1.1 CONCEPTO TÉCNICO No. CT:	CT-6522
1.2 ÁREA:	Técnica y de Gestión
1.3 COORDINACIÓN:	Investigación y Desarrollo
1.4 REFERENCIA CRUZADA RADICADO FOPAE:	2012ER10493
1.5 RESPUESTA OFICIAL No.	RO-57391

2.1 SOLICITANTE:	CURADURÍA URBANA No. 5
2.2 PROYECTO:	Tv. 14B Este No 56 – 17 Sur
2.3 LOCALIDAD:	4. San Cristóbal
2.4 UPZ:	51 – Los Libertadores
2.5 BARRIO O SECTOR CATASTRAL:	Los Libertadores
2.6 DIRECCIÓN:	Tv. 14B Este No 56 – 17 Sur
2.7 CHIP:	AAA0185PUKC
2.8 MANZANA CATASTRAL:	86
2.9 PREDIO CATASTRAL:	16
2.10 ÁREA (Ha):	0.016 (*)
2.11 FECHA DE VISITA: **FECHA DE EMISIÓN:**	Junio 22 de 2012 Julio 06 de 2012

Figura 1. *Localización general del proyecto ubicado en la Tv. 14B Este No 56 – 17 Sur en el Plano Normativo de Amenaza por Remoción en Masa del POT (Decreto 190 de 2004), el cual se encuentra en amenaza MEDIA.*

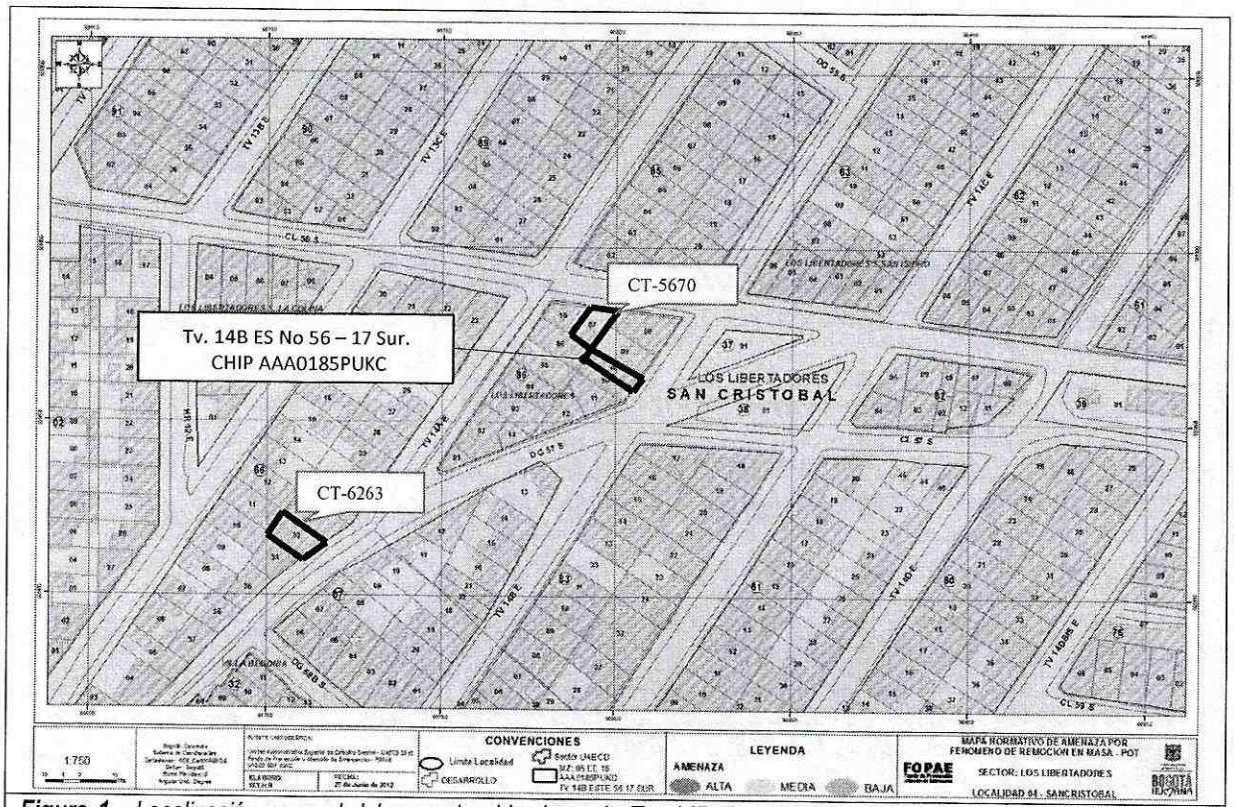
Conforme con el plano normativo de "Amenaza por Remoción en Masa" del Plan de Ordenamiento Territorial de Bogotá – POT, el sector del proyecto ubicado en Tv. 14B Este No 56 – 17 Sur, de la Localidad de San Cristobál, se encuentra en una zona de AMENAZA MEDIA por procesos de remoción en masa (Figura 1).

Fotografía No. 2. *Predio en donde se desarrollará el proyecto, ubicado en la Tv. 14B Este No 56 – 17 Sur de la Localidad de San Cristóbal. En el predio se encuentra desarrollando la construcción de una edificación.*

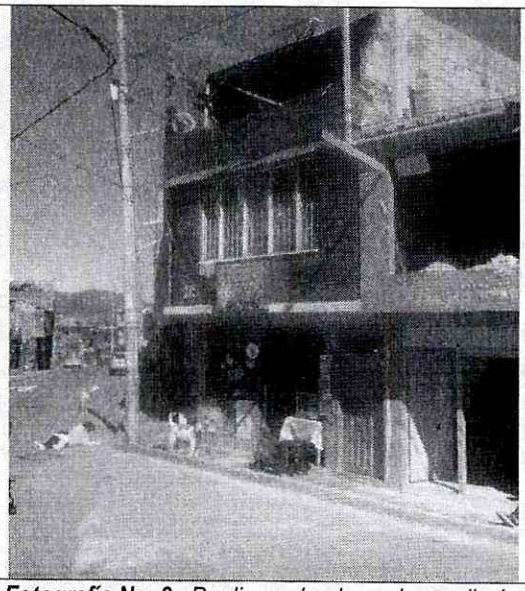
En el predio objeto del presente concepto técnico, se está adelantando la construcción de una (1) edificación en mampostería. En el momento de la vista técnica adelantada, la edificación no presenta evidencias de daños o patologías estructurales asociadas a la presencia de procesos de inestabilidad geotécnica (Fotografía No. 2).
